SEN15-002 Muji

ผังบริเวณ

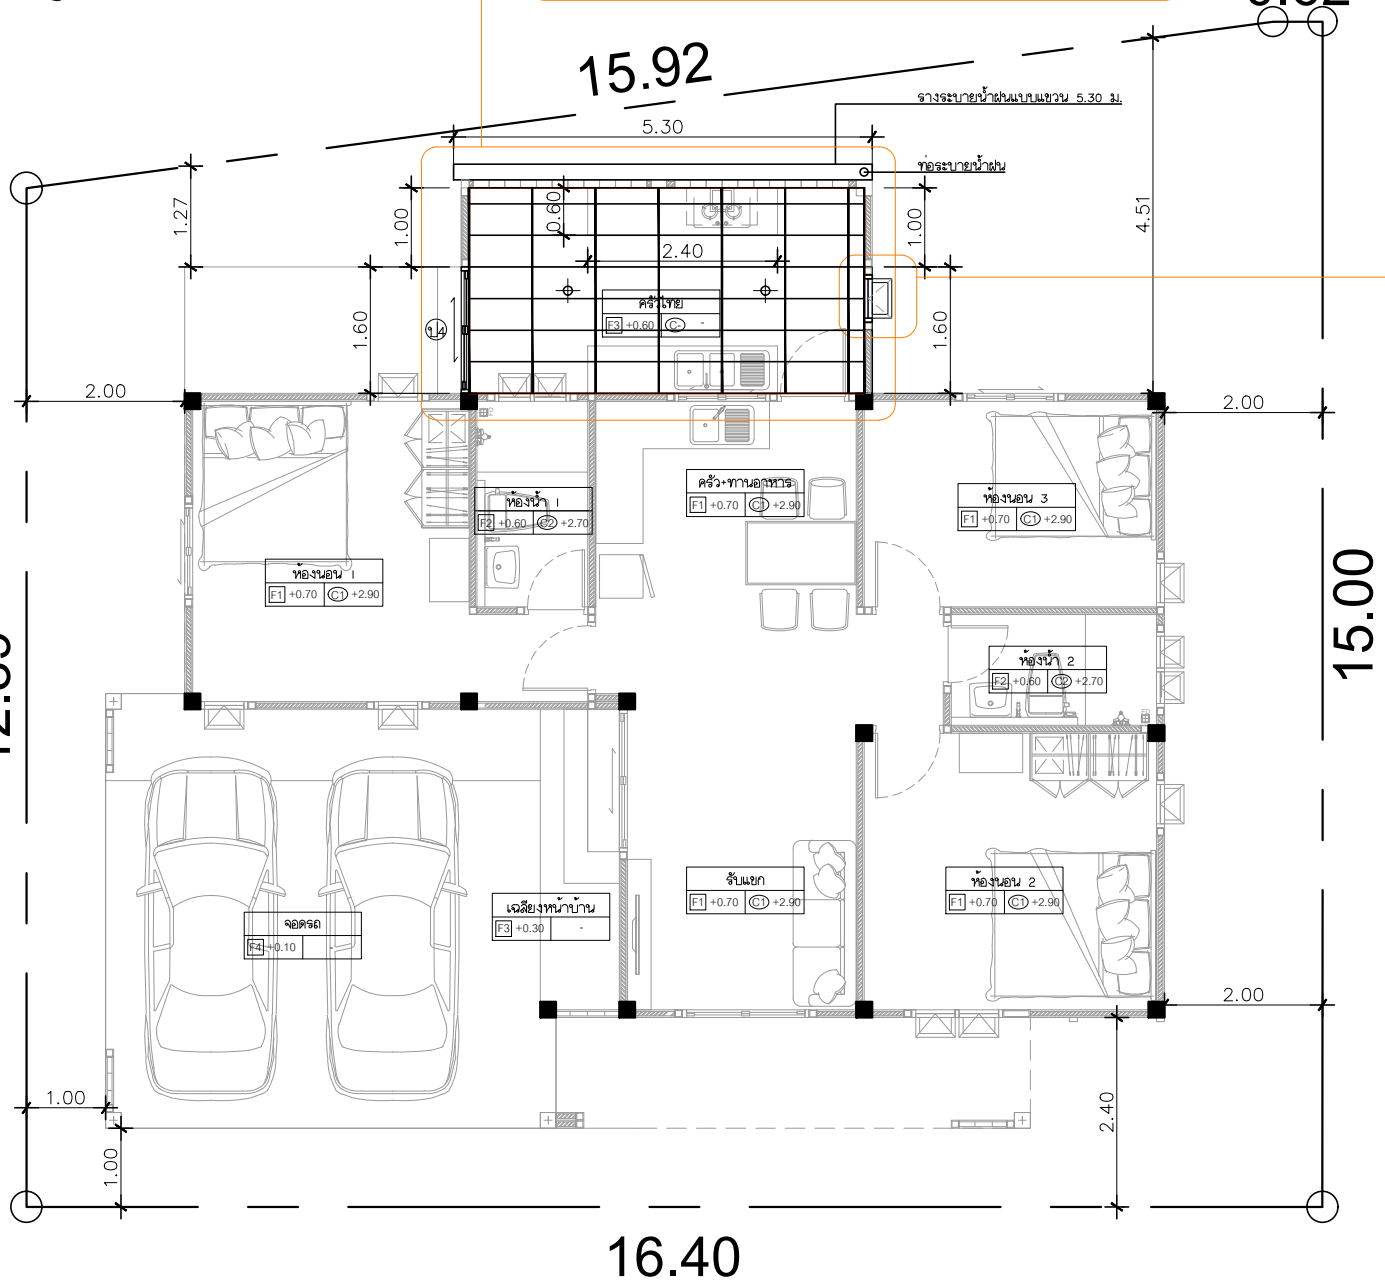
- เพิ่มเคาน์เตอร์ ความยาว 2.40 ม. TOP หินแกรนิต
- แก้ไขย้ายหินแกรนิตส่วนเตาแก๊สเคาน์เตอร์ในมาใช้เคาน์เตอร์ส่วนต่อเติม
- แก้ไขปิดบล็อกช่องลมส่วนต่อเติมเป็นผนังฉาบเรียบทาสีปูกระเบื้องส่วนบนเคาน์เตอร์
- เพิ่มหน้าต่าง น10 พร้อมผนังก่อฉาบเรียบทาสี
- เพิ่มผ้าเพดานส่วนต่อเติมครัวไทย 13 ตร.ม.
- เพิ่มประตูบานเลื่อนลลับ ป4 ทางออกซักล้าง

น10 หน้าต่างห้องนอน

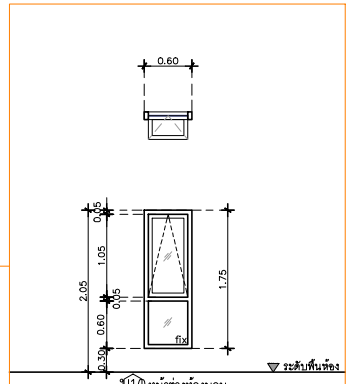
ประเภท	หน้าต่างบานกระทุ้งเดี่ยวพร้อมช่องแสงติดตายล่าง
วงกบ	อลูมิเนียม สีดำ 2"x4" หนา 1.2 มม.
กรอบบาน	อลูมิเนียม สีดำ หนา 1.2 มม.
ลูกฟัก	กระจกเขียวตัดแสง หนา 5 มม.
มือจับ	มาตรฐานบานเปิด
อุปกรณ์	มาตรฐานบานเปิด
ช่องแสง	บานฟิกซ์ ด้านล่าง
